**Modulo per la presentazione delle osservazioni per i piani/programmi/progetti sottoposti a procedimenti di valutazione ambientale di competenza statale**

**ID: Codice procedura (ID\_VIP/ID\_MATTM): 12691**

**"Progetto di un impianto eolico denominato "Pitigliano" ubicato nei comuni di Pitigliano (GR) e Sorano (GR) costituito da 20 (venti) aerogeneratori di potenza nominale 7,0 MW per un totale di 140,0 MW con relative opere connesse ed infrastrutture indispensabili"**

**IMMAGINE n. 7** Mappa della intervisibilità degli impianti eolici elaborata dall'Associazione nazionale Amici della Terra. La mappa non è aggiornata comunque rende molo bene dell'enorme impatto visivo creato dal cumulo degli impianti.

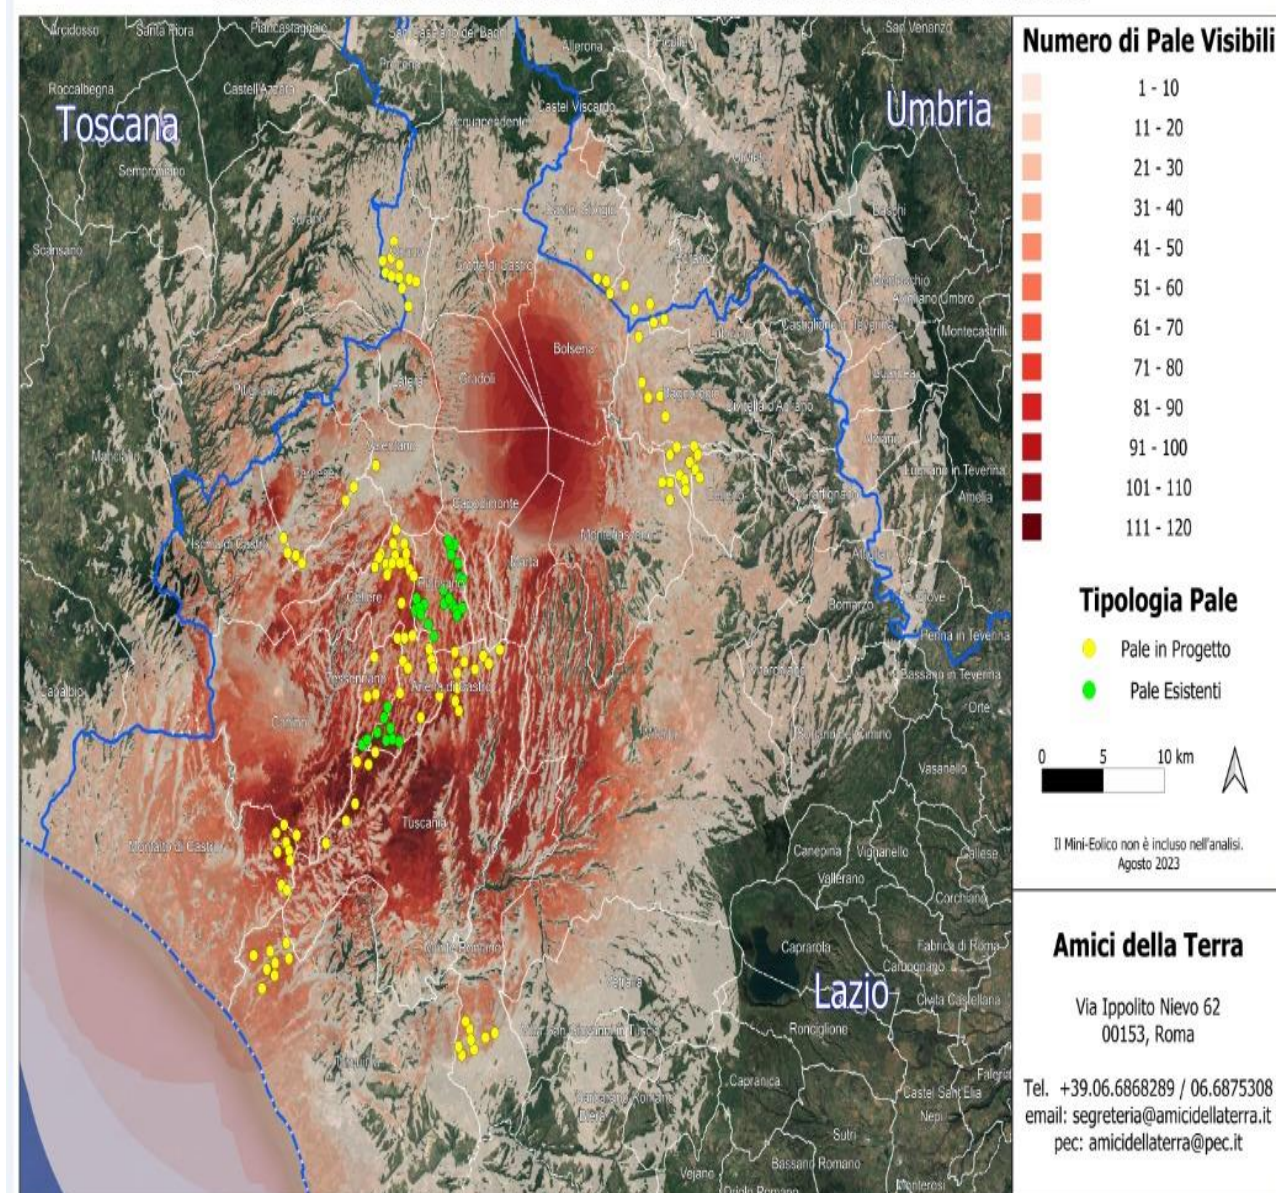
Se agli impianti eolici rappresentati qui sopra che non comprendono sia l'impianto eolico Pitigliano e le altre 14 pale del progetto eolico in verifica amministrativa sempre nel territorio di Pitigliano si aggiungono i migliaia di ettari (7000 fin'ora) di territorio occupato dagli impianti fotovoltaici e agrivoltaici e dalle altre tipologie appare chiaro il numero spropositato degli impianti FER nella bassa toscana e nella Tuscia.
